令和元年度鴨川市文化財保護審議会

県指定有形文化財「大山寺不動堂 附棟札1枚」の文化財調査について（報告）

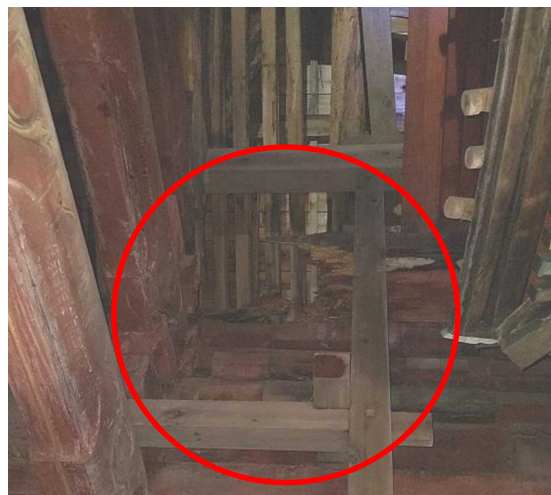
- 全体が傾き、やや沈んでいるが、全体の大きさと経過年数から考えれば大きな傾き、沈みではない。建てられている地盤はよい。
- 屋根は銅板の前は茅葺ということだが、その前は、屋根の構造から柿葺（こけらぶき、代表的な板葺の手法）だった可能性がある。

- 軒下は保管しているものをどける必要がある。風通しをよくしないと、湿気がたまる。
- ・保管場所を用意する必要があり後回しになっている。
 - ・シロアリがいるのは確認している。→ ○シロアリがいるのなら駆除はすぐに
- 雨が落ちる部分から内側にコケがあるのは、排水がうまくいっていないせいで湿気がたまるから。
- 土台廻りは、礎石が半分隠れるほどの土盛をして、屋根から落ちた水が内側に流れないようにすること。また埋まっている礎石は掘り出して、木に土からの湿気が移らないようにする。

梁のゆがみ（外側）

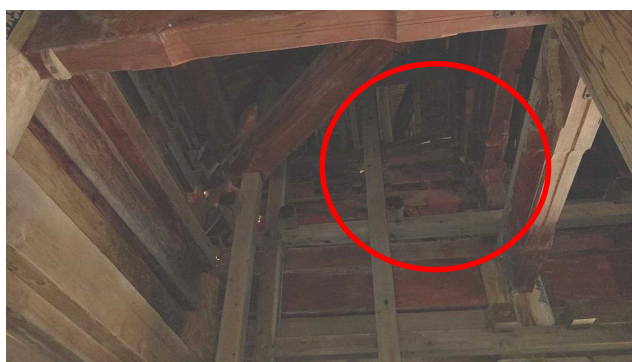
- 北側の組木がゆがみ、飛び出ている。雨漏りの原因と思われる。
 - ・北側の斜面にあった杉が倒れて屋根にあたったことがある。
- 歪みが生じている北側の内部では、梁が外れる、又は折れている。
 - ・補助を受け修理し、支えるための応急処置をした。また長狭町時代にも修理をしている
- 修復計画を立てる時に確認調査は必要となる
 - ・史料を確認して情報を再度集める。
- 状態としては、北側の梁の破損とそれに伴う雨漏りが大きな課題。周囲の高欄も傷んでいるが、化粧の部分なので後回しでよい。

組物の外へのゆがみ

梁の破損

※修復時に新しい柱などで補強
